Prezado Comitê Baja SAE BRASIL, durante reuniões de projeto promovidas por nossa equipe surgiram algumas dúvidas referentes ao isolamento e vedação do tanque de combustível. Algumas soluções foram desenvolvidas, e gostaríamos de saber se essas se enquadram no regulamento (emenda 3). Seguem as dúvidas:

1º Dúvida

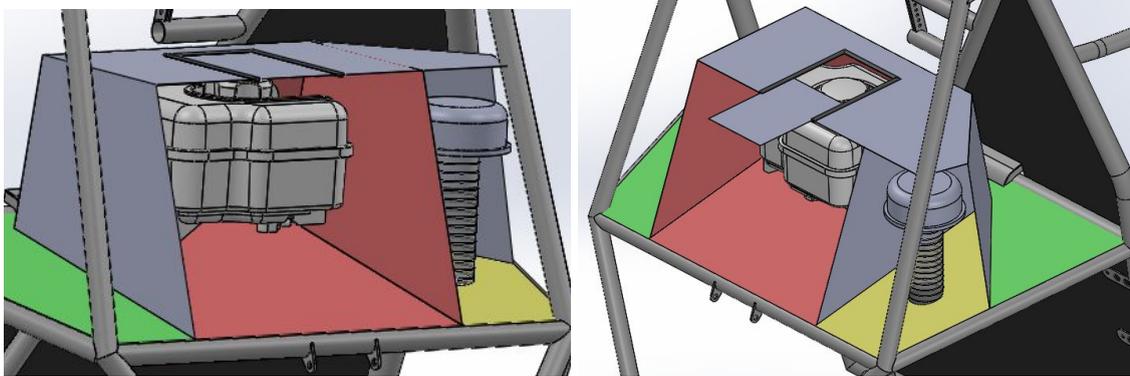
Para desenvolver um protótipo com a corta-fogo aberta, pensamos na seguinte solução para manter o tanque isolado do habitáculo:

Nesse caso, seria projetada uma proteção em volta do tanque para que o combustível não chegue ao piloto. O hood do motor também foi incluído nessa proteção com a mesma intenção de manter isolado do habitáculo.

Gostaríamos de saber se essa configuração estaria de acordo com os itens B7.4.2, B7.4.3 e B10.3.2 do RATBSB emenda 3.
